Vergadering van 13 april 2023

**2023\_GR\_00290 Stedenbouwkundige verordening van de Stad Gent: Algemeen Bouwreglement - ontwerp van wijziging / thema openbaar domein + integrale herindeling - Vaststelling**

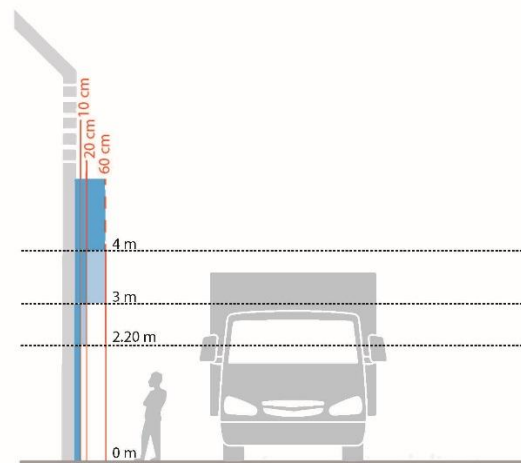
2.7 b)	<p>De voorgestelde wijzigingen aan het algemeen bouwreglement voor wat betreft de uitkragingen zijn in tegenspraak met / niet afgestemd op de technische richtlijn voorgevelisolatie of tenminste elementen bevatten die verwarrend zijn en tot discussie kunnen leiden.</p> <ul style="list-style-type: none"> <li>- over de hoogte op grondniveau: ABR spreekt over 0 tot 2,20, TR spreekt over 0 tot 2,10. ook geen toelichting over.</li> <li>- over de minimale breedte van het voetpad: ABR geen breedte, TR spreekt over 1,20m.</li> <li>- Over de minimale uitsprong: AB spreekt over 10 cm, TR spreekt over 14 cm.</li> </ul>	A4

2.7 c)	<p>eerste alinea 'gebouwdelen mogen in principe niet uitspringen, er zijn enkele uitzonderingen...' in toelichting staat dat boven 4m geen voorschrift geldt =&gt; tegenstrijdig</p>	B1, B8

2.7 a) Uit deze opmerkingen blijkt dat de verhouding met de decretale bepalingen rond voorgevelisolatie onvoldoende duidelijk is. De tekst wordt dus best wat herwerkt waarbij tegelijk ook duidelijker wordt aangegeven dat deze bepalingen over plaatselijke uitsprongen gaan, dit in tegenstelling tot voorgevelisolatie die meestal de volledige gevel beslaat.
